Dodatek č. 3 ke Smlouvě o dílo ze dne 24. 5. 2019

uzavřené v rámci realizace předmětu podlimitní veřejné zakázky na stavební práce s názvem
„Dopravní terminál Benešov“

NÁVRH ZMĚNY (ZMĚNOVÝ LIST) ČÍSLO/REVIZE: 09 / 00

PŘEDMĚT ZMĚNY:	OPRAVA NÁVRHU OPĚRNÝCH STĚN 1-4 a oplocení podél pozemku ČD
DŮVOD ZMĚNY:	Nevyhovující statický výpočet a chybějící položky ve VV
ODKAZ NA JINÉ DOKUMENTY:	
ODKAZ NA PŘÍLOHY KE ZL:	01 Rozpočet, 02 Statický výpočet, 03 Výkresová dokumentace

Investor: město Benešov	Makléř: 1:100	Podání formátu: 4x A4
Číslo: D1.2 - STAVEBNĚ-KONSTRUKČNÍ ŘEŠENÍ	Stupeň dokumentace: DPS	Datum: 20/2020
Název výřezu: TVAR A VÝZTUŽ ZÁKLADU OPLOČENÍ	Číslo paré: 01	Číslo výřezu: 01

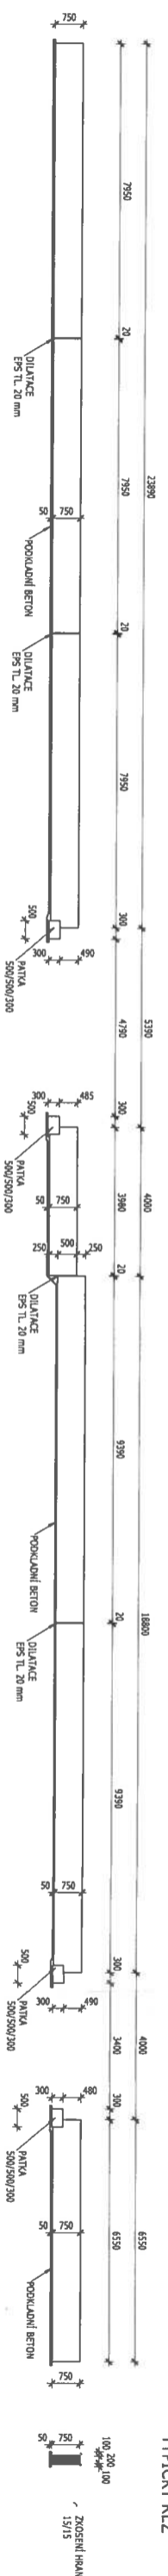
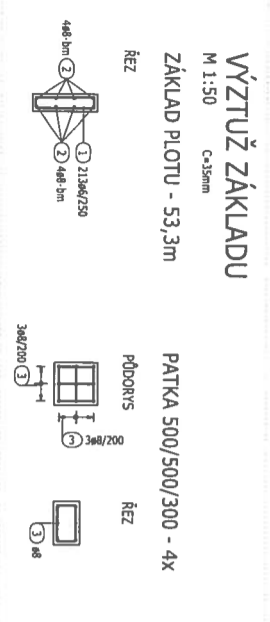
POPIS ZMĚNY:
 Opěrná stěna 1-3 nesplňuje statické požadavky a to konkrétně:

Nevhodně navržený beton pro venkovní použití
 Nejsou splněny minimální parametry krytí výztuže pro beton 30/37 -> Z nového statického výpočtu, při zohlednění třídy betonu a krytí), vychází tl. kce 250mm
 Ve VV není řešena dilatace (těsnící plechy, těsnící pásy na vnitřní straně OP, smykové trny)
 Podle IGP jsou v pracovní spáře dle ZD jíly, došlo ke změně založení základu opěrky a to posunem o 100mm níže. Navýší se tedy objem betonu v celé délce opěrné stěny.

Po přepočtu výměr bylo nutné přidat chybějící: oplocení podél pozemku ČD (53,2m), základ pod schodiště u opěrné stěny 1-3 a podkladní betony u všech opěrek a plotu podél pozemku ČD

PODÉLNÝ PROFIL - STOKA D2

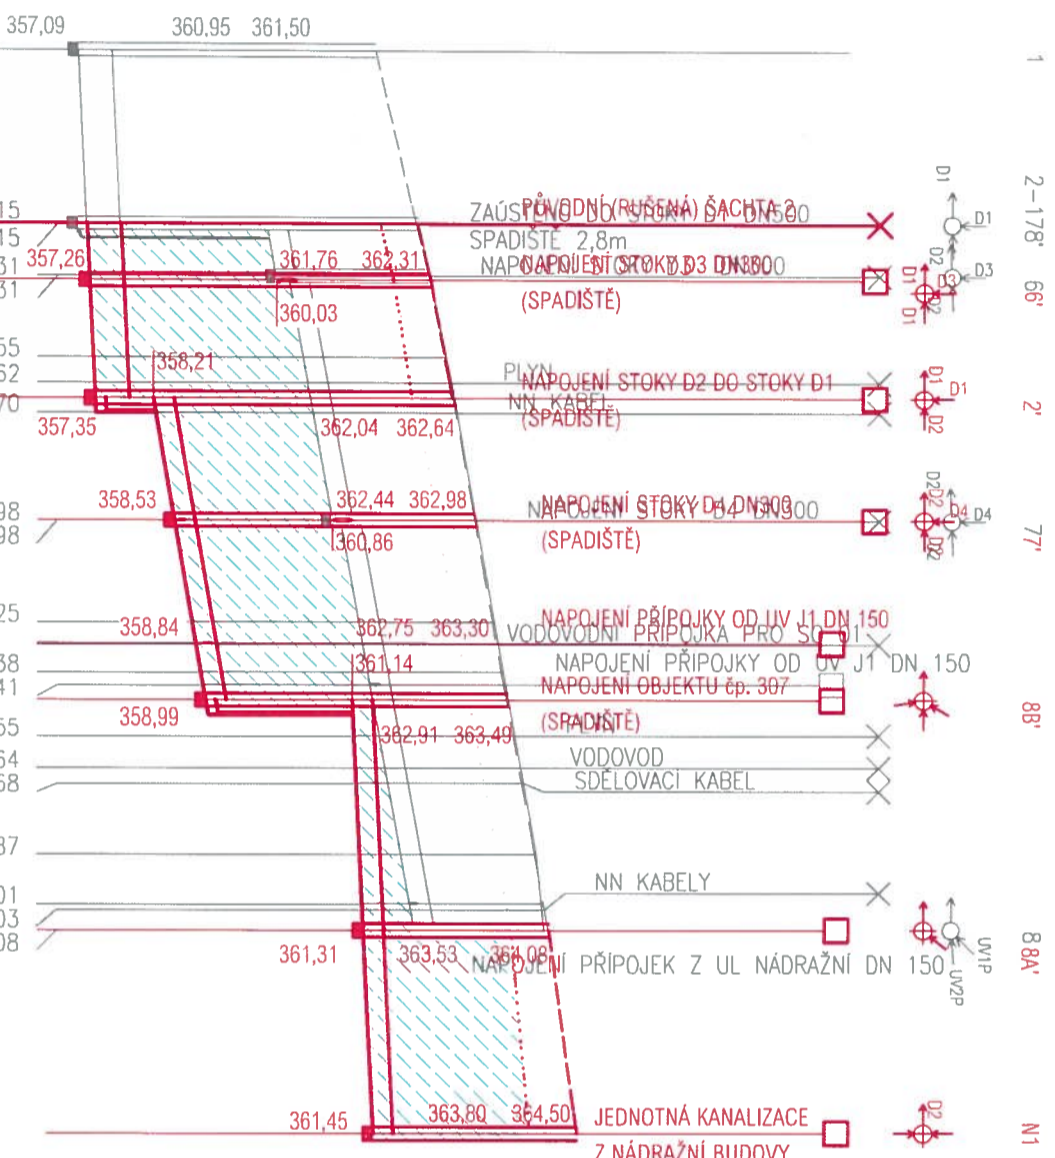
Kanalizace před výpravní budovou ČD, prohloubení stoky D2, chybějící Š22 – odvodnění kolejiště, odvodnění přístřešku nad schodištěm

Při provádění zemních prací před objektem výpravní budovy ČD, byla nalezena stávající splašková a dešťová kanalizace. Tato kanalizace je v dezolátním stavu, ucpaná, bortící se šachty, poškozené potrubí. Vzhledem k tomu, že se kanalizace nachází v aktivní zóně komunikace a je v dezolátním stavu, budu nutné vybudovat kanalizaci novou. Nutné je také přihlídnout k tomu, že kanalizace, do které se bude připojovat v rámci stavby Dopravního terminálu bude budována až ve 3.Q 2020, je nutné osadit na stoku čerpací jímku a čerpat splašky, spole s dešťovou vodou do stávajícího řádu.

Vzhledem k napojení výpravní budovy a kanalizačních přípojek bylo nutné prohloubit stoku D2.

PODORYSNÉ SCHEMA STŘEŠNÍ

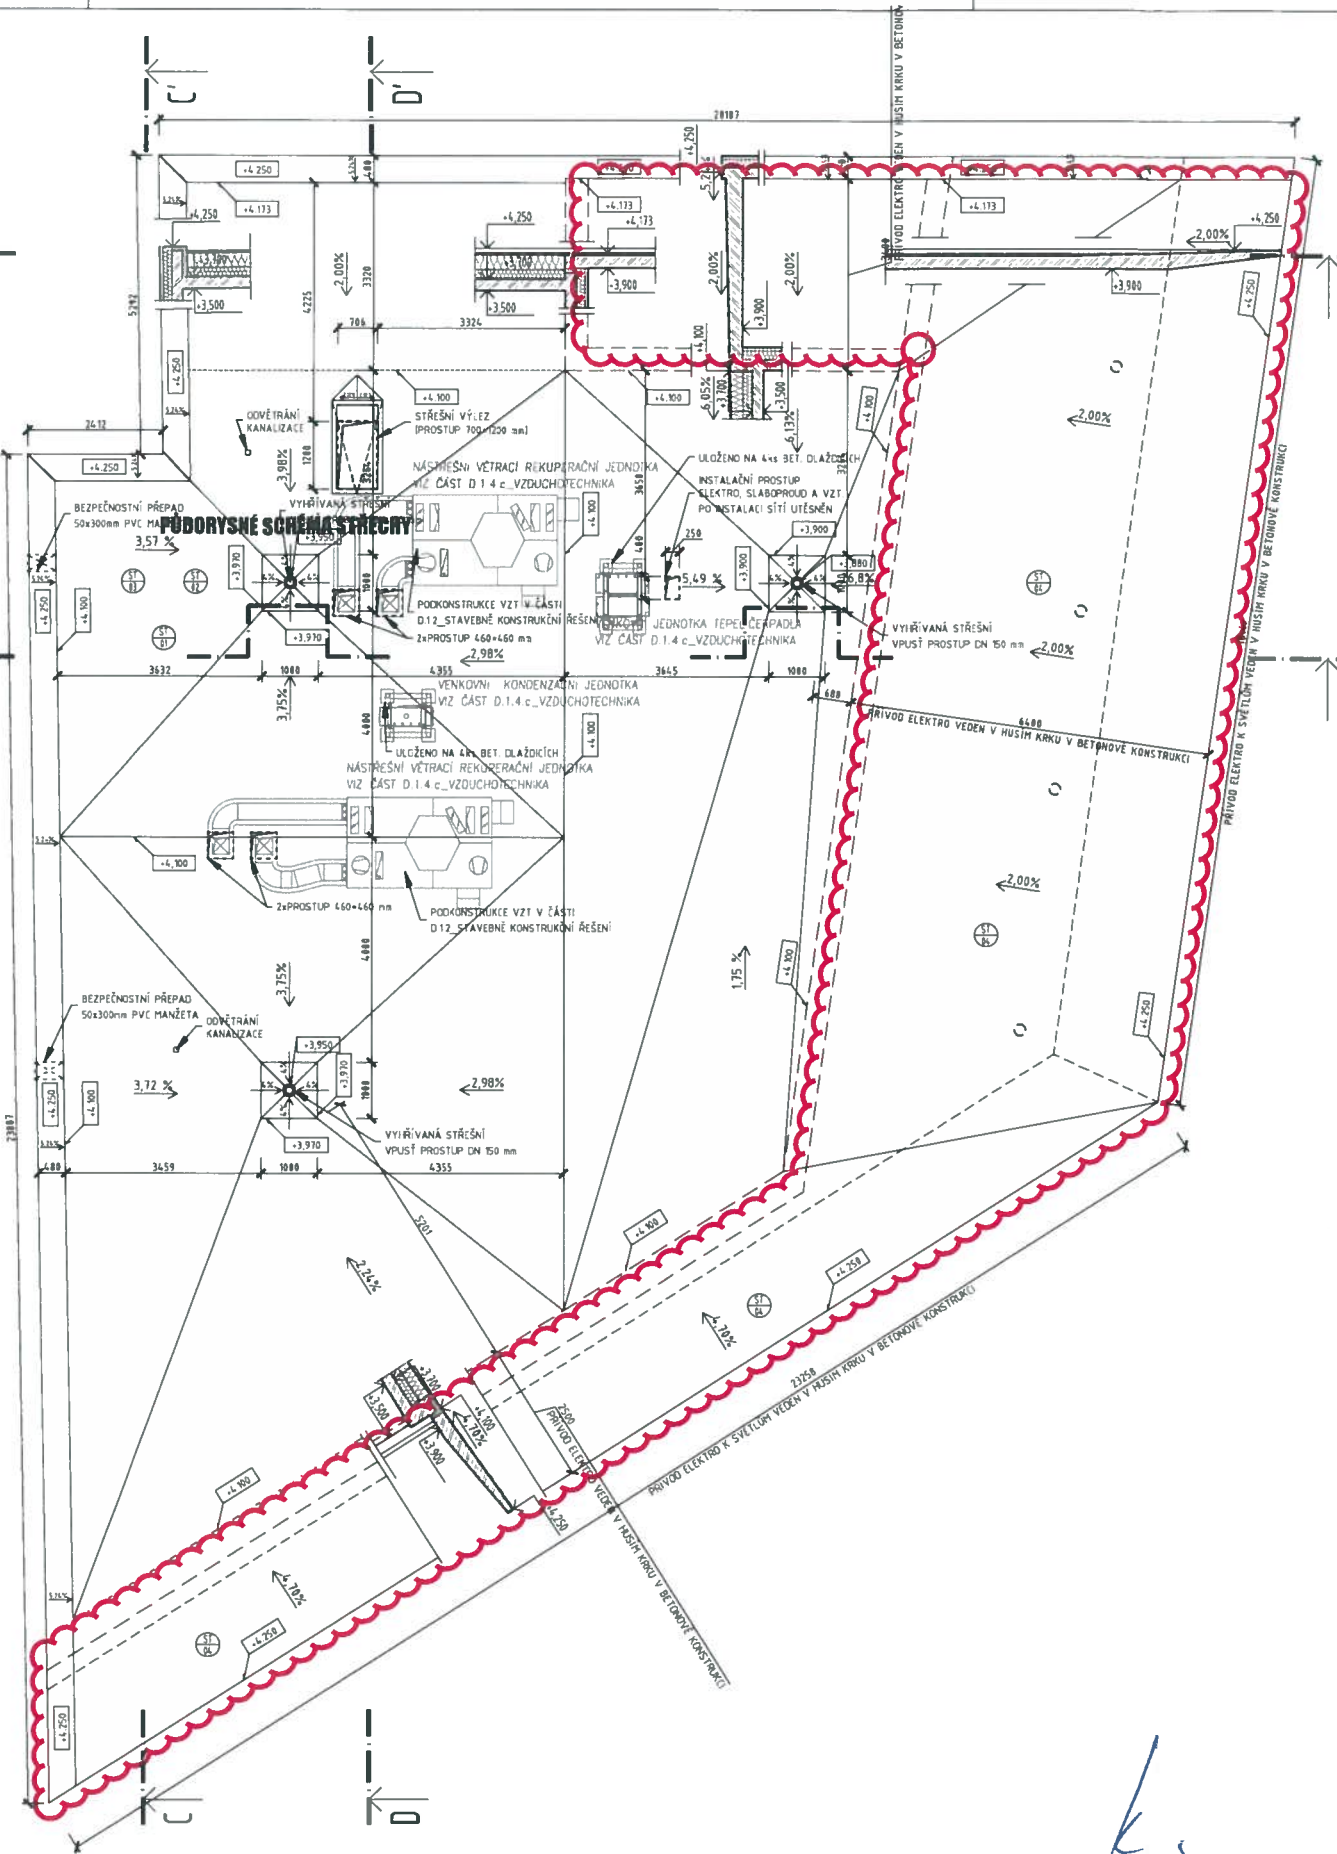
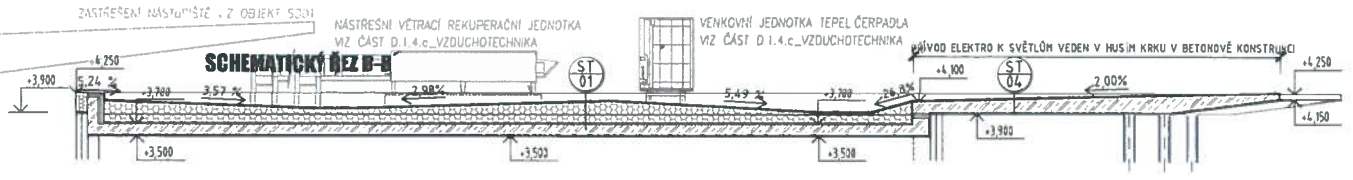
NÁVRH ZMĚNY			
PŘEDMĚT ZMĚNY:	Změna střešní skladby na SO 01 Objekt terminál		
DŮVOD ZMĚNY:	Dodržení požadavku tepelné techniky		
ODKAZ NA JINÉ DOKUMENTY:			
ODKAZ NA PŘÍLOHY KE ZL:	01 Rozpočet, 02 Výkresová dokumentace		
POPIS ZMĚNY: Důvodem změny střešní skladby je dodržení nároků na tepelnou techniku bez vlivu na konečnou cenu díla. Z důvodu tepelného mostu je doizolována markýza nad nástupiště. Jako difuzní izolace je použita asfaltová lepenka. Jako tepelná izolace je použit polystyrén EPS 150. Došlo také ke změně odstínu povlakové izolace na světle šedou.			
POŽADOVANÝ TERMÍN PRO ODSOUHLASENÍ A NAŘÍZENÍ ZMĚNY:		do 22.5.2020	
VLIV NA CENU:	Ne <input checked="" type="checkbox"/> Ano: <input type="checkbox"/>	navrhovaná hodnota celkového zvýšení / snížení ceny: 0,00 Kč	
VLIV NA TERMÍN:	Vliv na harmonogram prací (milníky):	Ne <input checked="" type="checkbox"/> Ano: <input type="checkbox"/>	
	Vliv na datum dokončení a předání díla:	Ne <input checked="" type="checkbox"/> Ano: <input type="checkbox"/>

TERMINÁL BENEŠOV - SITUACE KOMUNIKACÍ

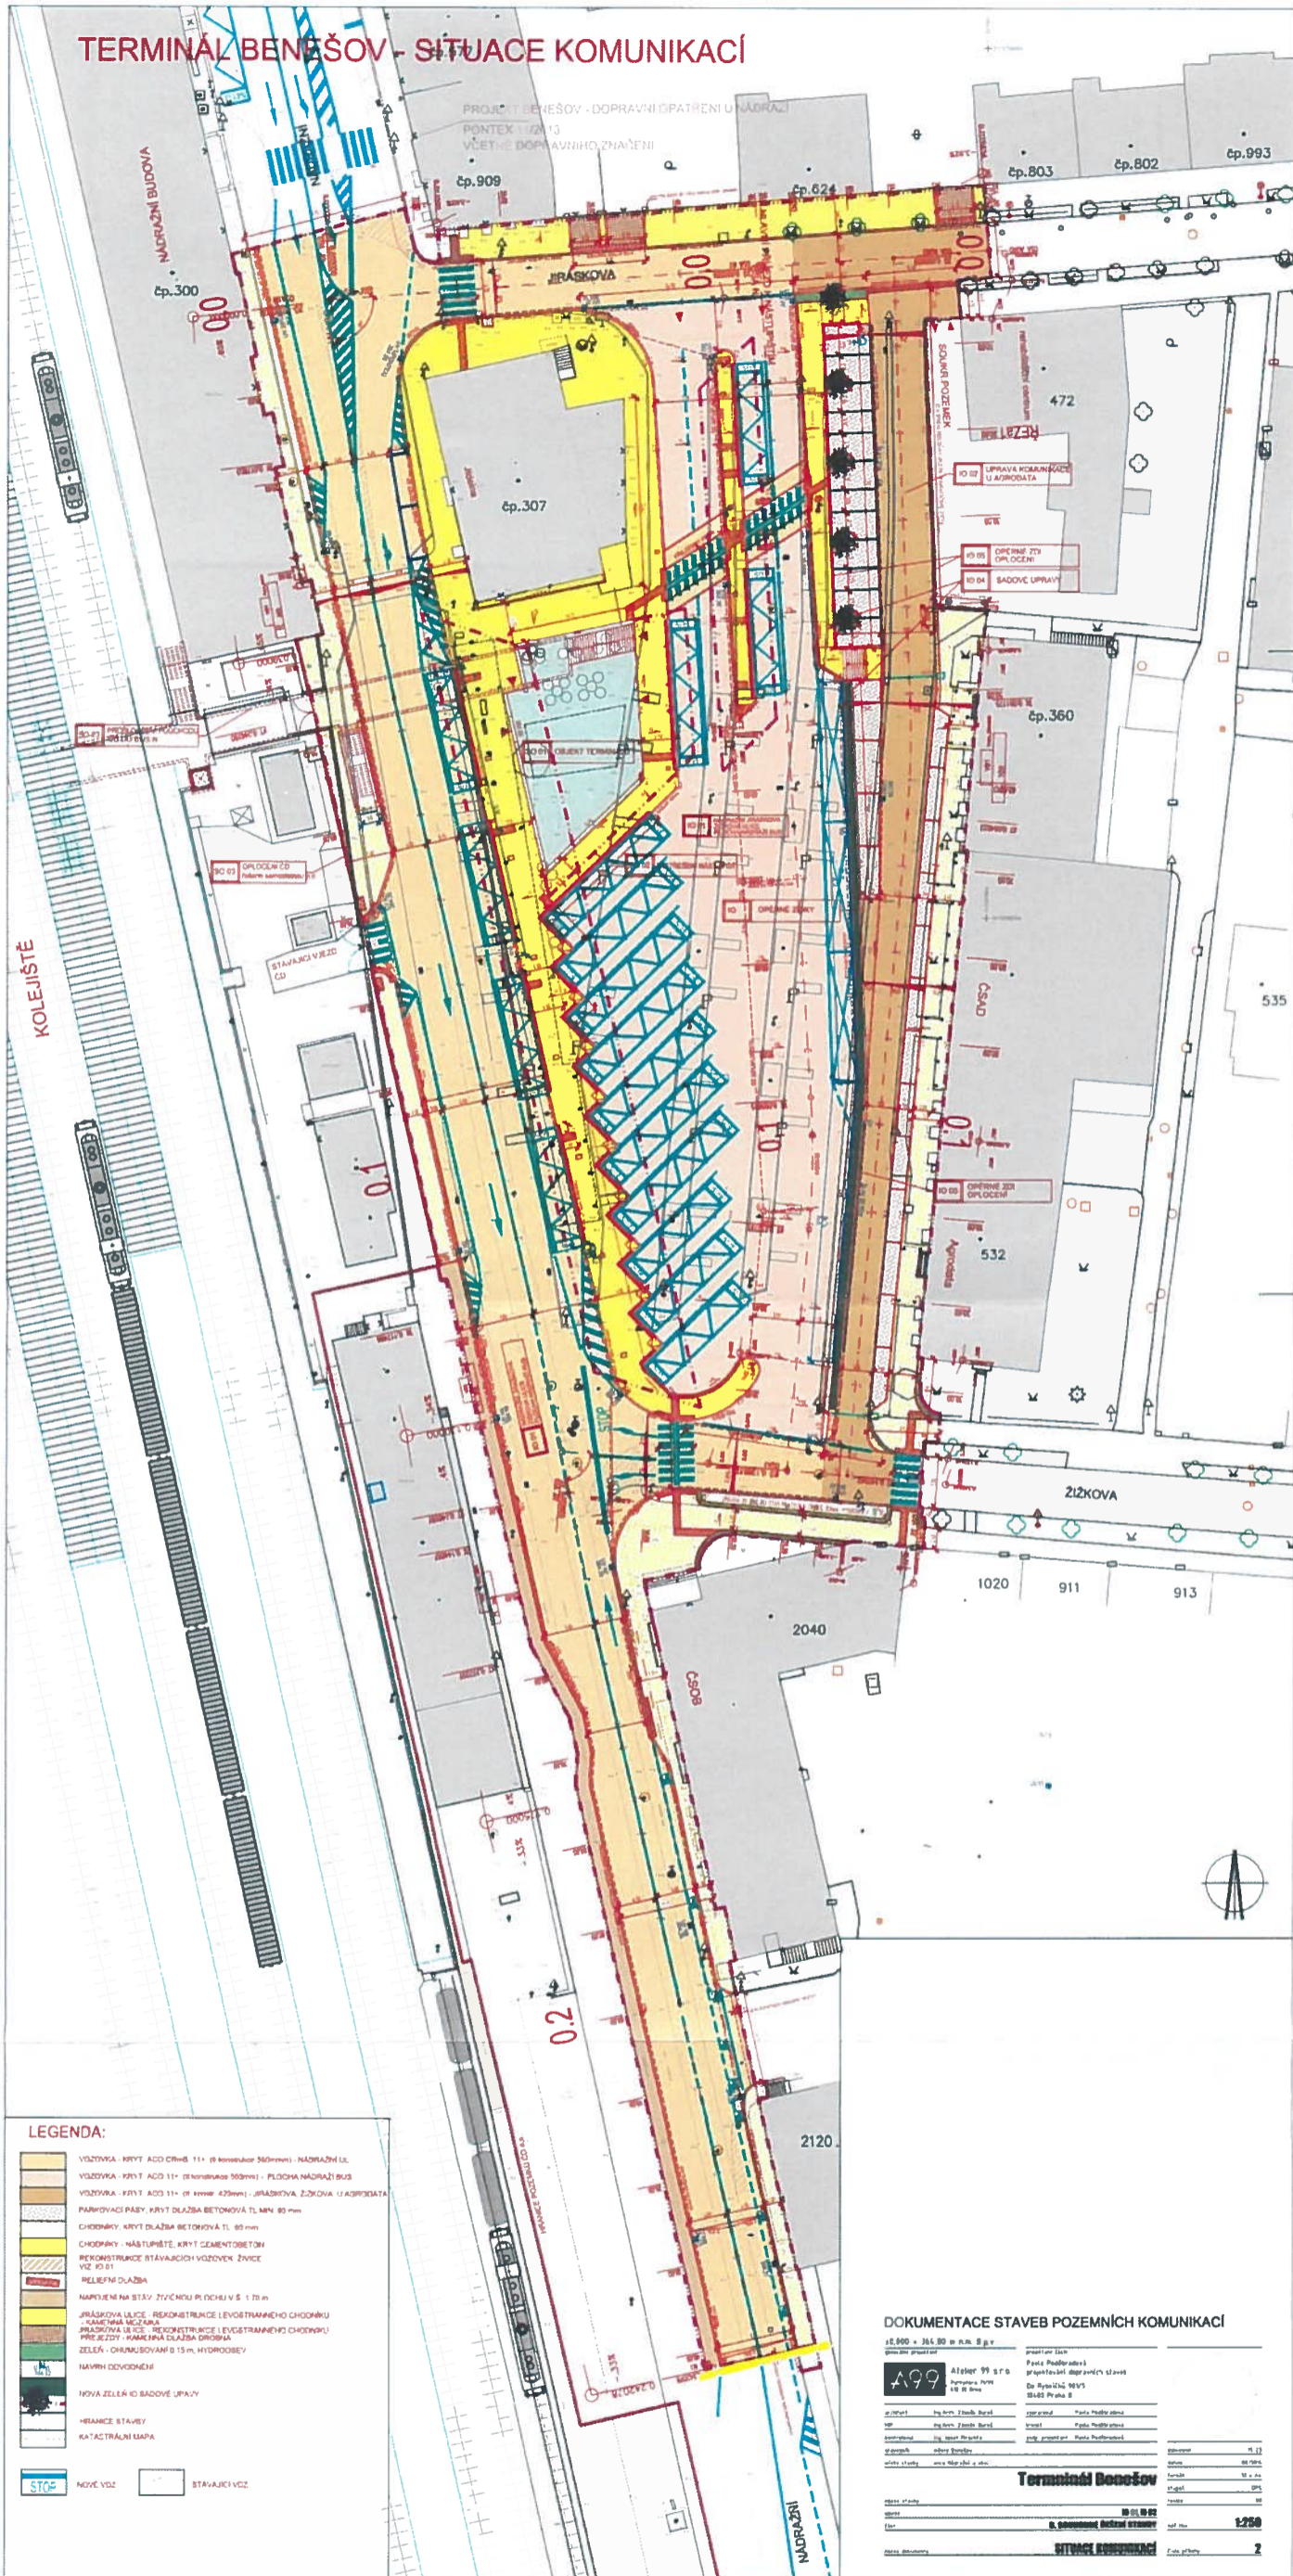
NÁVRH ZMĚNY			
PŘEDMĚT ZMĚNY:	Revize nově budovaných zpevněných ploch		
DŮVOD ZMĚNY:	Práce nad rámec SOD.		
ODKAZ NA JINÉ DOKUMENTY:			
ODKAZ NA PŘÍLOHY KE ZL:	01 Rozpočet SC a asfaltové vrstvy vozovky, 02 Obrubníky, dlažby a šterky, 03 Výkresová dokumentace		
POPIS ZMĚNY: Z důvodu nutnosti dodržení norem a požadavků investora, došlo k revizi veškerých venkovních ploch. Byla provedena změna skladby komunikace v místě nádraží BUS. Byla provedena materiálová změna dlažeb kolem SO 01, autobusových zastávek a chodníku v ulici Nádražní. Došlo k materiálové úpravě obrubníku v místě před parkovacím domem. V rámci změnového listu byl přepočítán kompletní výkaz výměr, který také vykazoval rozdíly oproti budované realitě. Jedním z výstupů změnového listu je upravená dokumentace DPS, která reflektuje veškeré požadavky investora.			
POŽADOVANÝ TERMÍN PRO ODSOUHLASENÍ A NAŘÍZENÍ ZMĚNY:		Do 22.5.2020	
VLIV NA CENU:	Ne <input type="checkbox"/>	Ano: <input checked="" type="checkbox"/>	navrhovaná hodnota celkového zvýšení / snížení ceny: 3 023 077,17 Kč
